DETERMINAZIONE DEL DIRIGENTE SEZIONE AUTORIZZAZIONI AMBIENTALI 20 gennaio 2020, n. 23
ID VIA 439 - Procedimento di Verifica di Assoggettabilità a Valutazione di Impatto Ambientale ai sensi dell'art. 19 del D.Lgs. n. 152/06 e s.m.i. per il progetto definitivo dell'intervento di sistemazione idraulica, Lotto n. 15 «Mitigazione del rischio idraulico nei territori attraversati dal Canale Patri in agro di Brindisi» - Comune di Brindisi (BR).

Parere espresso nella seduta del 26/11/2019 – Analisi delle Integrazioni pervenute

Oggetto: Progetto dell'intervento di sistemazione idraulica, Lotto 15 "Mitigazione del rischio idraulico nei territori attraversati dal Canale Patri in agro di Brindisi (BR)"

Sezione tipo attraversamento ferroviario (R01 Relazione generale, pag. 17)

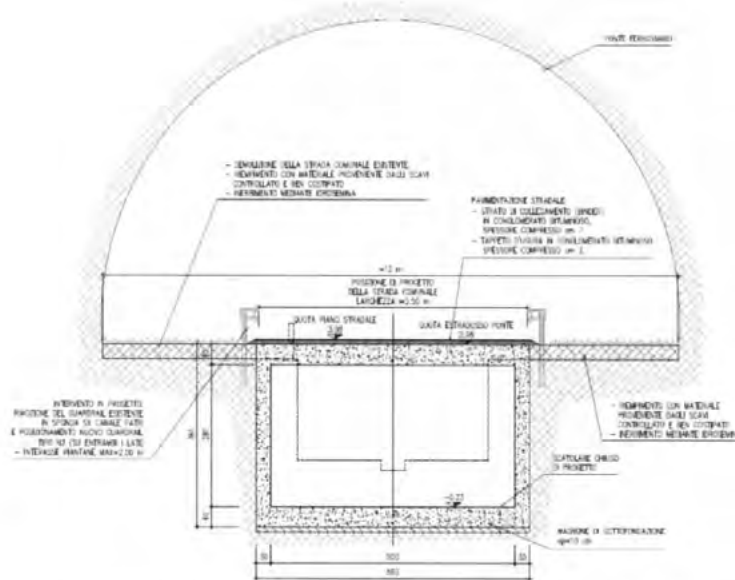
- si chiede di approfondire le alternative progettuali descritte marginalmente nell'elaborato *R08 Relazione paesaggistica*, in particolare evidenziando e dettagliando le possibili alternative alle soluzioni progettuali previste per gli interventi finalizzati all'ampliamento (allargamento e approfondimento) della sezione del canale tramite la demolizione delle porzioni di alveo rivestite in calcestruzzo e la realizzazione di un nuovo scatolare aperto, la demolizione e rifacimento dei manufatti di attraversamento esistenti tramite l'utilizzo di manufatti scatolari chiusi carrabili e la realizzazione di un manufatto scatolare chiuso in prossimità del passaggio al di sotto della linea ferroviaria Brindisi-Lecce;

- la descrizione delle alternative risulta priva di riscontri analitici (mancano quadri di raffronto e analisi quali/quantitative sul rapporto costi/benefici, ma anche elaborati grafici sia tecnici e sia ambientali) enunciando come, in relazione alla soluzione tecnica adottata per la realizzazione della nuova sede del canale, non sia stata prevista alcuna strategia inerente l'eventuale adozione in termini di alternativa o subalternativa di soluzioni di ingegneria naturalistica più spinta per la realizzazione del nuovo alveo con l'impiego di gabbioni, materassi, muri cellulari e simili.

Sezione tipo interventi di completamento (R01 Relazione generale, pag. 18)

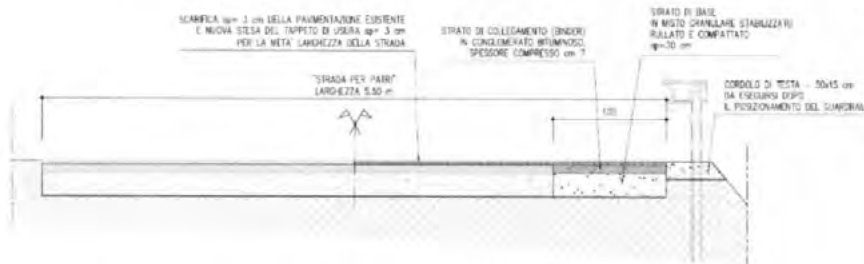
Non sono indagate forme alternative di valorizzazione della ciclabilità di tipo promiscuo attraverso sistemi di calmierazione del traffico, riduzione delle velocità, messa in sicurezza delle intersezioni e degli snodi significativi il cui costo potrebbe essere inserito tra le voci del QE a seguito della rimodulazione operata per la modifica della percentuale IVA sui lavori dal 22 al 10%.
